## **Autorité environnementale**

**Avis délibéré de l’Autorité environnementale sur le  
démantèlement partiel de l’INB 22 – Installation  
Pégase sur le site du CEA à Cadarache (13)**

**n°Ae : 2024-052**

Avis délibéré n° 2024-052 adopté lors de la séance du 11 juillet 2024

Figure 4 : Évolution du terme source radiologique de l'installation Pégase (source : dossier). (échelle logarithmique)

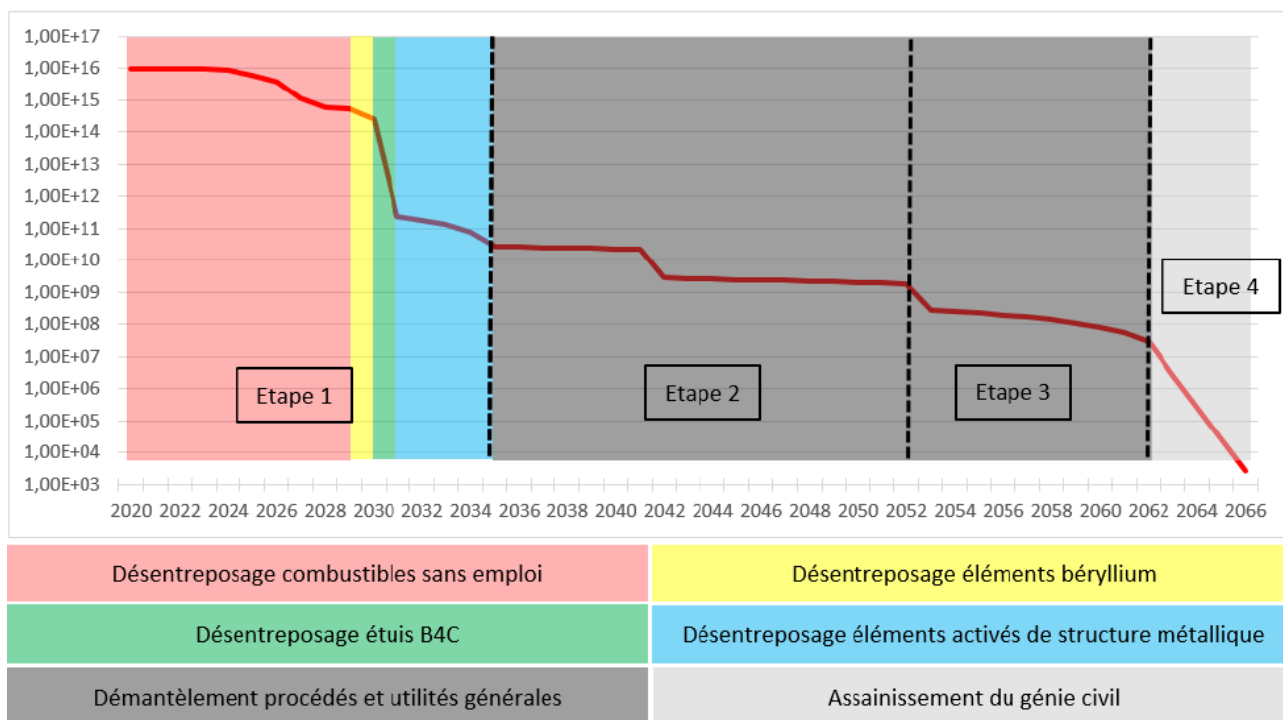
Le dossier comporte toutefois une ambiguïté sur le terme source des CSE, mise en évidence lors des échanges entre les rapporteurs et le pétitionnaire. Ce dernier a en effet indiqué que : « *L'activité prise en compte dans le dossier de démantèlement correspond à l'activité des 119 étuis présents sur l'INB en 2019 (il y en a 155 en 2024). Cette activité est enveloppe car d'ici l'entrée en vigueur*

du décret, il y aura moins de 119 étuis présents sur l'INB car le désentreposage de ces étuis a commencé en 2024. ». Or l'étude d'impact indique l'activité des CSE (8 850 TBq) d'une part, et l'état initial de l'installation au début des opérations de démantèlement précise que le nombre de CSE est de 155. Il convient de clarifier ce point, et de présenter une évaluation des incidences sur l'environnement en prenant en compte un terme source incluant celui des 155 étuis à démanteler.

**L'Ae recommande d'évaluer les incidences du projet en tenant compte dans le terme source des 155 étuis de CSE présents en 2024 au début des opérations de démantèlement.**
